## 東京電力ホールディングス株式会社柏崎刈羽原子力発電所 発電用原子炉施設保安規定の審査状況について

令和 2 年 5 月 2 8 日  
原子力規制庁

# 7項目の反映に伴う保安規定の 変更について

# 原子力発電所の新規制基準適合性に係る審査会合

### 第3条 品質保証計画

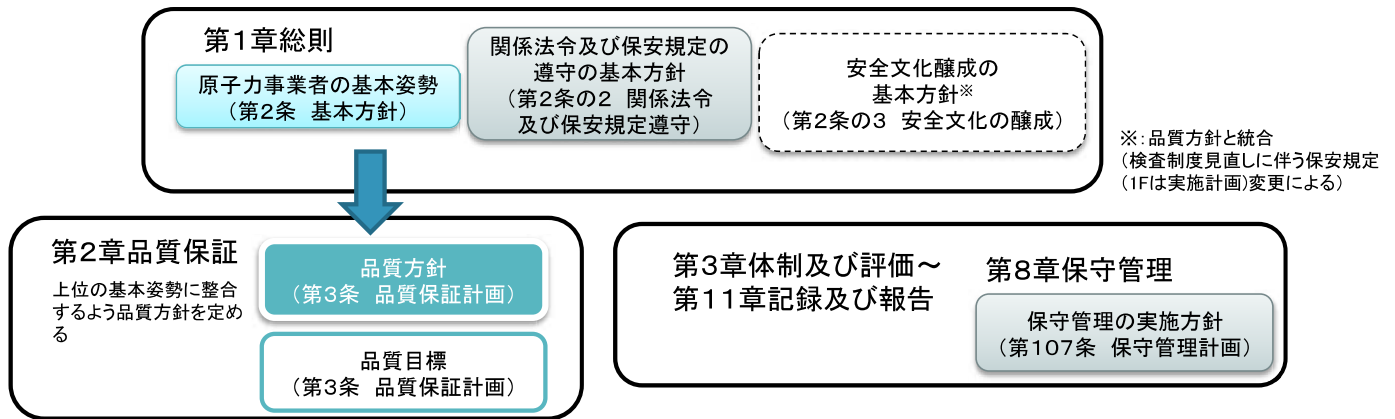
先ほど、この七つの基本姿勢というのは、マネジメントレビューの中でレビューをして  
見ていきますという御説明があったんですけども、これはパワーポイント資料の5ページ  
目のところでも説明がありましたけれども、結局この七つの項目は、それぞれの発電所の  
レビューではそれぞれが関係するところをレビューしてということで、最終的にこの全体  
をカバーされるところというのは、この図で言っている、先ほど説明がありましたけど  
も、社長によるマネジメントレビューのところで、七つ全てがレビューとしてカバーされ  
ると、こう理解すればよろしいですか。

今し方おっしゃったとおりでして、何かを限定するという意図があるものではありませんので、今おっしゃったとおりで構わないと考えております。
